গণপ্রজাতন্ত্রী বাংলাদেশ সরকার
শ্রম ও কর্মসংস্থান মন্ত্রণালয়
কলকারখানা ও প্রতিষ্ঠান পরিদর্শন অধিদপ্তর

ক্যাপ পর্যবেক্ষণের তথ্য

কারখানার নাম	এলুনি ইয়ং গার্মেন্টস লিঃ
ঠিকানা	519, Bhurulia, (Near DUET), Joydevpur, Gazipur,
কারখানার কোড	GZP028
কালার কোড	
মূল্যায়নের ধরণ: কঠামোগত মূল্যায়ন	পর্যবেক্ষণের তারিখ: ১১-০৪-২০২৩
১. পর্যবেক্ষণ

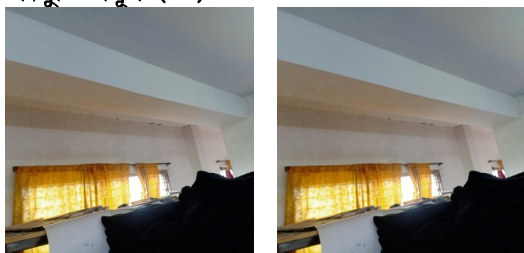
পরিদর্শন পর্যবেক্ষণ	Hairline cracks have been found on beam and slab.
ক্যাপ আইটেম ক্যাটাগরি

কার্যক্রম	Building Engineer to assess the cause of cracking and ensure these are not of structural significance and to propose remedial action as required.
সুপারিশের তথ্যসূত্র	
কারখানার কার্যক্রম	We engage a consultant for assessing the cause of crack.
অগ্রাধিকার	৬ সপ্তাহ
চূড়ান্ত সময়সীমা	০১-০১-১৯৭০
সংশোধিত সময়সীমা	০১-০১-১৯৭০
অগ্রগতির অবস্থা	চলমান
মন্তব্য	07.04.2021: Some hair cracks are found on column and beam on different floor. 02.09.2021: Same as previous. 04.08.2022: Some shrinkage cracks are found on beam and slab. Consultant has been investigate this crack but no Investigate report provide the factory. Also the building have under the retrofit. 11.04.2023: Same as previous.
